Město Mariánské Lázně

Dodatečné informace č. 4 k zadávacím podmínkám na veřejnou zakázku s identifikačními údaji:

Evid. č. veř. zak. – profil zadavatele:	Systémové číslo VZ: P20V00000053
Název veřejné zakázky:	**Rekonstrukce veřejného osvětlení a nové infrastruktury v Mariánských Lázních**
Druh veřejné zakázky podle předmětu:	Veřejná zakázka na stavební práce (§ 14 odst. 3 písm. b) zákona č. 134/2016 Sb., o zadávání veřejných zakázek, ve znění pozdějších předpisů (dále také jen „zákon“)
Režim veř. zak. podle předpokl. hodnoty:	Podlimitní veřejná zakázka (§ 26 zákona), zjednodušené podlimitní řízení (§ 53 zákona)
Limit veřejné zakázky:	Předpokládaná hodnota veřejné zakázky na stavební práce nepřesáhne 50 000 000 Kč bez DPH (§ 52 písm. a) zákona)

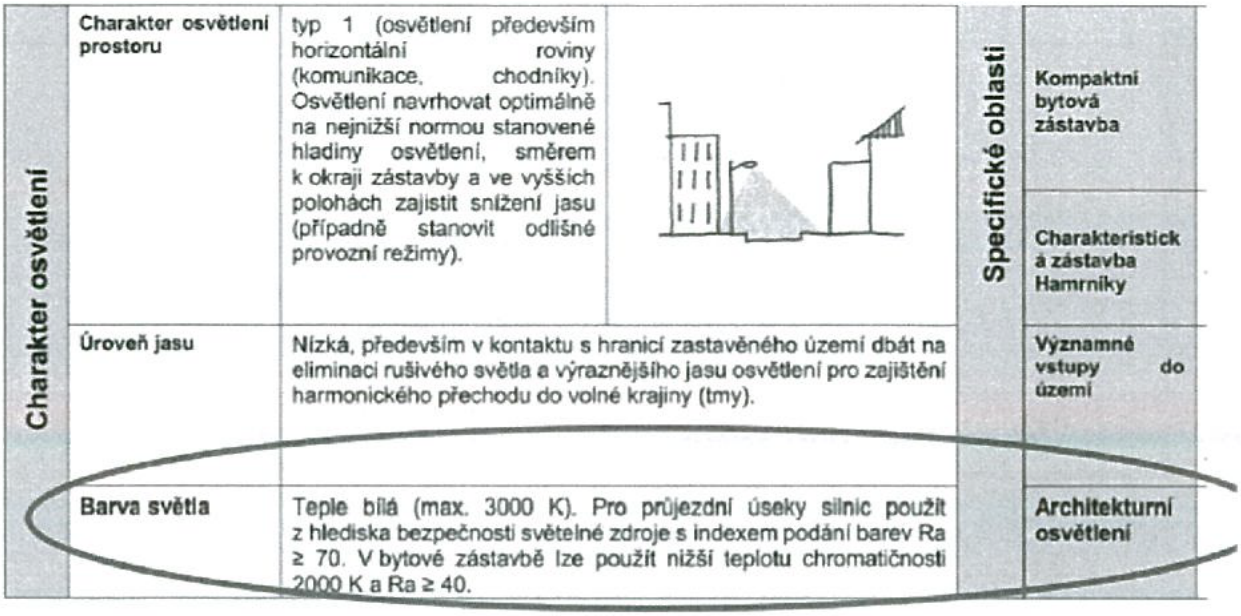
V ZD v *„Povinných technických parametrech“* zadavatel uvádí požadované parametry svítidel, tj. vzdálená regulace **Tc v rozsahu 2700 - 6500K (přes řídící aplikaci) – toto odporuje dotačnímu titulu Výzva č. 5/2019.** Tento požadavek navíc odporuje Koncepci VO města Mariánské Lázně, kde se uvádí max. teplota chromatičnosti 3 000K.

Pokud tedy zadavatel byl úspěšný v dotačním titulu, je povinen tato kritéria dodržovat. Proto žádáme o vysvětlení a opravu nesrovnalostí, které by vedly k odebrání uvedené dotace.

Odpověď k dotazu č. 1:
Požadavky na technické provedení svítidel neodporují parametrům dotační výzvy. Zadavateli není zřejmé, na základě čeho účastník zadávacího řízení předjímá porušení dotačních podmínek.

Zadavatel přesto upravuje podmínky zadávacího řízení následovně:

- svítidla na parkové a pěší zóny – vzdálená regulace náhradní teploty chromatičnosti 2700 – 3500K,
- svítidla na komunikace – vzdálená regulace náhradní teploty chromatičnosti 2700 – 3500K,
- přechodová svítidla – vzdálená regulace náhradní teploty chromatičnosti 4000 – 5700K,
- intenzita osvětlení u všech svítidel vzdáleně ovládaná od 0 do 100 %.

Zadavatel žádá účastníky zadávacího řízení, aby při podání nabídky použili **opravenou** zadávací dokumentaci „Povinné technické parametry“ – název souboru: „ZD_Povinné technické parametry_Rek. VO a nové infrastruktury v ML_02.11.2020.xlsx“.
